Sternwarte "Bruno-H.-Bürgel"
Sohland/Spree e.V.
Fachgruppe Archäoastronomie
Schluckenauer Straße 8a
02689 Sohland/Spree
Tel. 035936 30054
Mobil: 0172 9541123
archaeastro@gmail.com

Sohland, den 01.11.2017

Stellungnahme zur 1. Ergänzung der Abänderung des Rahmenbetriebsplanes nach § 52 Abs. 4 BbergG für den Steinbruch Pließkowitz vom 29.09.2017 unter Bezugnahme auf den Bericht der Fachgruppe Archäoastronomie der Sternwarte „Bruno-H.-Bürgel“ Sohland/Spree vom 23.09.2017 im Rahmen des archäoastronomischen Forschungsprojektes „Götterhand-Sonnenheiligtümer der Oberlausitz“ und des Wettbewerbes um den Sächsischen Landespreis für Heimatforschung des Staatsministeriums für Kultur des Freistaates Sachsen.

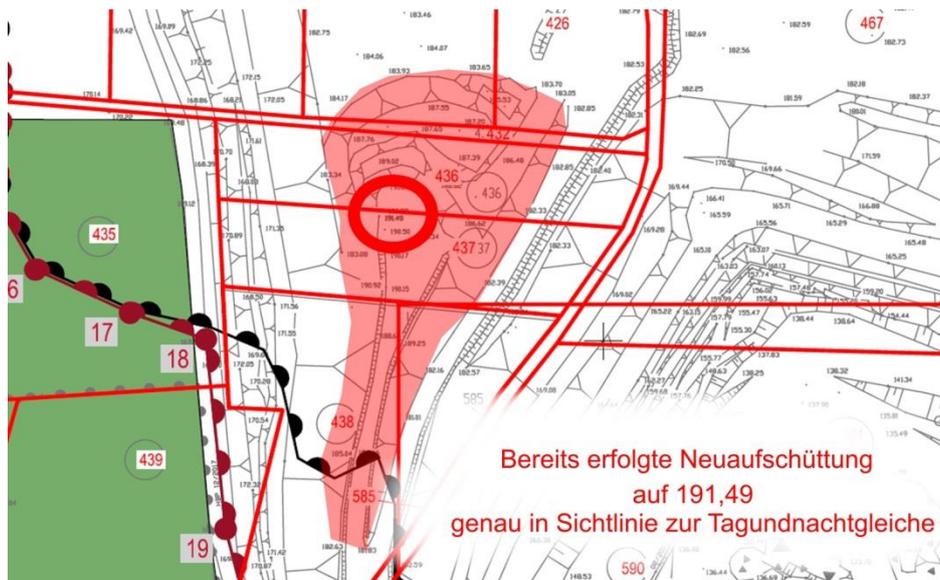
Unbefriedigend ist jedoch der Umstand, dass auch in der neuen Planung eine Haldenerhöhung in dem fraglichen Sichtbereich vorgesehen ist: in der Plandraufsicht um 8 m (von 175 auf 183) und im Haldenquerschnitt um 5 m (von 183 auf 188). Die Planunterlagen zeigen zudem im Bestand dieses Bereiches eine Neuaufschüttung um bereits 16,43 m (von 175 auf 191,43).

In der Planung weiterhin vorgesehen Aufschüttung um 8 m (von 175 auf 183)

Bereits erfolgte Neuaufschüttung
auf 191,49
genau in Sichtlinie zur Tagundnachtgleiche

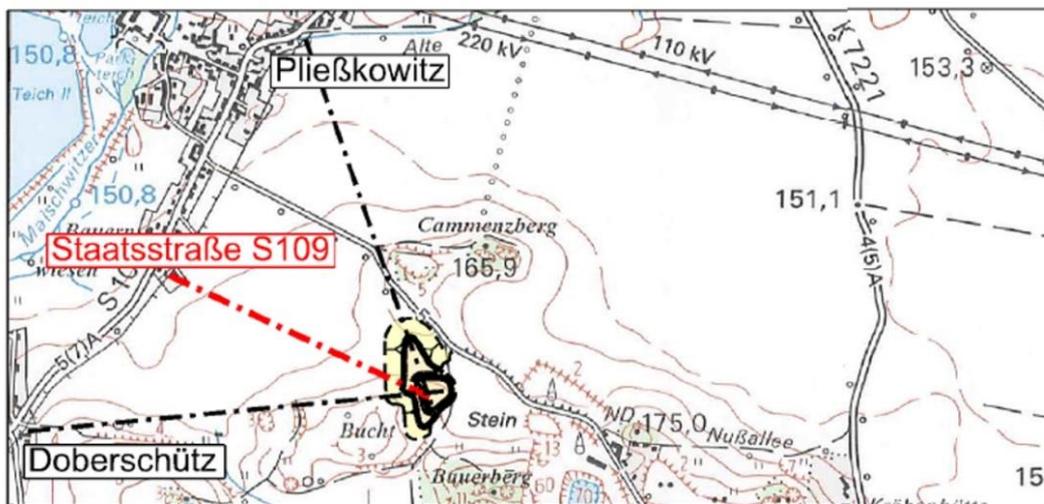
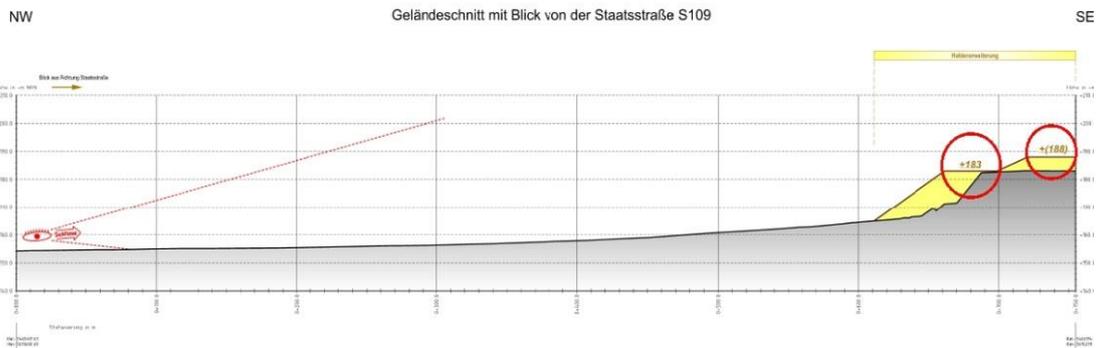
Bereits erfolgte Neuaufschüttung (roter Bereich) um bis zu 16,43 m gegenüber der Beobachtungssituation von 2008 (von 175 auf 191,43)

Haldenquerschnitt (oben) von der Straße zwischen Doberschütz und Pließkowitz (unten) gesehen. Die Blickrichtung entspricht grob der kalendarischen Sichtlinie zur Sonne bei Sonnenuntergang der Tagundnachtgleiche (+/- 1 Monat) im Felsentor des Teufelssteins von Pließkowitz/Kleinbautzen.

Der Haldenquerschnitt aus den Planunterlagen weist eine geplante neue Erhöhung an dieser Stelle um 5 m aus. Wobei unklar ist, auf was sich der Bestand (grau) bezieht. Ist es die „historische“ alte Halde (stand 2008) oder die bereits erfolgte gegenwärtig Neuaufschüttung?

Grün: Sichtbarkeit der Sonne +/- 1 Monat;
 Rotschraffiert: Erforderliche aufschüttungsfreie Zone

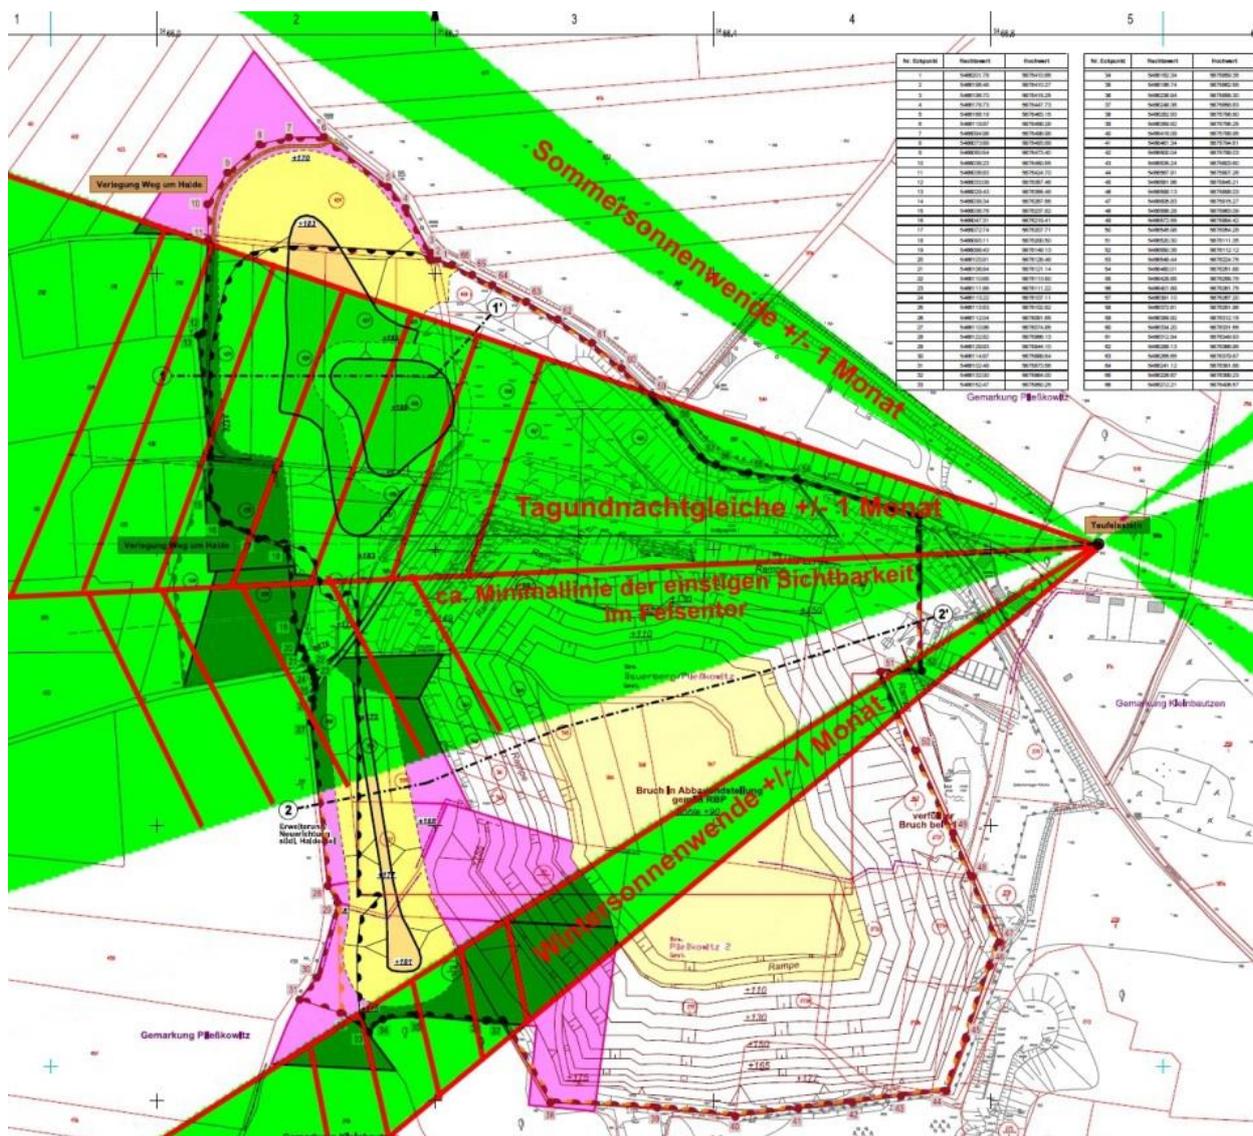
Weiterhin ist festzustellen, dass der Bereich, welcher die Sicht einschränkt, insgesamt zu knapp bemessen ist. Um unter mitteleuropäischen Witterungsbedingungen die Sonne für kalendarische Beobachtungen nutzen zu können, bedarf es eines Zeitfensters von mindestens einem Monat. Auch wenn die Sonne durch die Größe des Tores zum Beispiel im Frühling noch einen entsprechenden Zeitraum über der Neuaufschüttung sichtbar sein wird, ist es aus wissenschaftlicher Sicht absolut unbefriedigend, dass sich eine überhöhte Halde zwischen Sonne und interessierten Beobachtern türmen soll.

Das Gleiche gilt für die Blickrichtung zum Sonnenuntergang der Wintersonnenwende, die heute durch Gebäude verstellt ist. Wir waren bisher der Ansicht, dass die Gebäude von uns geduldet werden müssen. Nach dem Ende des Steinabbaus werden diese hoffentlich demontiert. Dann muss jedoch der Blick zur Sonne in dieser Richtung wieder sichergestellt sein und nicht statt der Gebäude durch eine neue Halde blockiert werden.

Sollten sich diese Feststellungen bewahrheiten, ist die derzeitige Planung nicht geeignet die Bedrohung der kalendarischen Sichtlinie zum Sonnenuntergang der Tagundnachtgleiche abzuwenden. Entsprechend unseres Beobachtungsberichtes darf es im Sichtbereich überhaupt keine zusätzliche Erhöhung geben, die über die bestehende alte Halde (stand 2008) hinausgeht. Die alte Halde gestattete im Jahr 2008 die Sonnenbeobachtung gerade noch, störte aber bereits sichtlich, indem sie die Beobachtungsdauer auf gerade nur 2-4 Minuten begrenzte. Daher wäre es wünschenswert die alte Halde statt sie zu erhöhen in Gegenteil lieber im Sichtbereich **abzusenken**.
